Acuerdo 1135 Por el cual se aprueba la incorporación del cambio en los límites de generación y absorción de potencia reactiva de la unidad 3 de la central de generación Betania y la respectiva curva de carga

1135

17 Enero, 2019

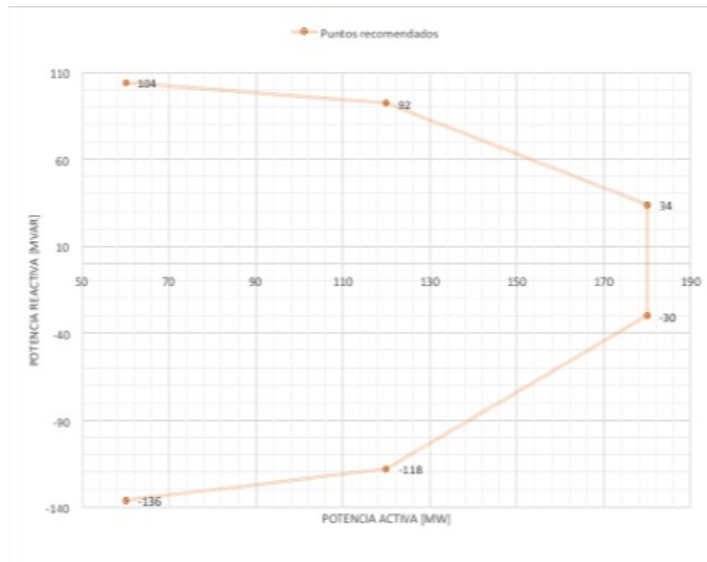
- 2** Que como resultado de la realización de las pruebas de potencia reactiva de la unidad 3 de la central de generación Betania, se encontraron diferencias en los límites de generación y absorción de potencia reactiva, haciéndose necesario solicitar el cambio de los parámetros de la curva de cargabilidad.

- 1** Aprobar la declaración de una nueva curva operativa de carga de la unidad 3 de la planta de generación

Betania, en la que se define la capacidad para entrega y absorción de potencia reactiva de la unidad en función de la potencia activa generada.

Sobreexcitación			Subexcitación		
P [MW]	Q [Mvar] Antes	Q [Mvar] Después	P [MW]	Q [Mvar] Antes	Q [Mvar] Después
60	+101	+104	60	-123	-136
120	+81	+92	120	-89	-118
180	+62	+34	180	-55	-30

**Tabla 1.** Límites de Absorción y Generación de Potencia Reactiva en las Unidad 3 de la central Betania
